Amt für Raumentwicklung und Geoinformation

**Amtliche Vermessung, Offertanfrage Projekt "Eingedolte Gewässer im Siedlungsgebiet"
Antworten auf eingegangene Fragen**

Stand 20.09.2022

Version 1.2

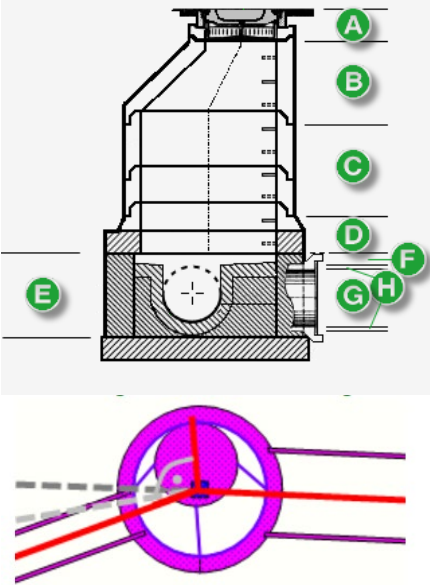
12	<p>Was ist zu tun, wenn ein Gewässer durchs Siedlungsgebiet verläuft, dann jedoch über eine Mischwasserleitung in die ARA geleitet wird?</p>	<p>In solchen Fällen ist zu prüfen, ob die Daten des Abwasserkatasters wirklich korrekt sind. Mischwasserkanäle sollen nicht in die AV. In diesem Fall würde es reichen, das kurze Stück Eindolung zu ermitteln bis zum Übergang in den Mischwasserkanal.</p> <p>Im beiliegenden Beispiel sieht es gemäss GN10 so aus, als würde das Gewässer (gelb markiert) in die</p>

<p>Meteorwasserleitung (blau) münden. In diesem Fall wäre der eingedolte Abschnitt zu erfassen.</p> 
13	<p>Was ist zu tun bei Hautpsammelleitungen von Drainagesystemen?</p>	<p>Im GN10 sind die Meliorationsleitungen von den Gewässern differenziert: Gewässer sind blau, Meliorationsleitungen sind grün.</p> <p>Vor allem am oberen Ende der im GN10 aufgeführten Gewässerstrecken ist die Abgrenzung zwischen Gewässer oder Meliorationsanlage nicht immer einfach, vgl. Arbeitshilfe Gewässerraum, Kap. 3.1.1.</p> <p>Konkrete Fragestellungen in der Offertphase können an uns gerichtet werden. Fragen während der Ausführungsphase können direkt an die Gebietsverantwortlichen¹ der Abteilung Wasserbau im AWE gerichtet werden.</p> <p>Als Anhaltspunkt können auch alte Karten (z.B. Zeitreisekarten auf map.geo.admin.ch) dienen. Eine Meliorationsleitung ist sicher dann als Gewässer zu werten, wenn sie von einem oberhalb zufließenden Bach gespeist wird oder ein Hangeinzugsgebiet hat.</p>
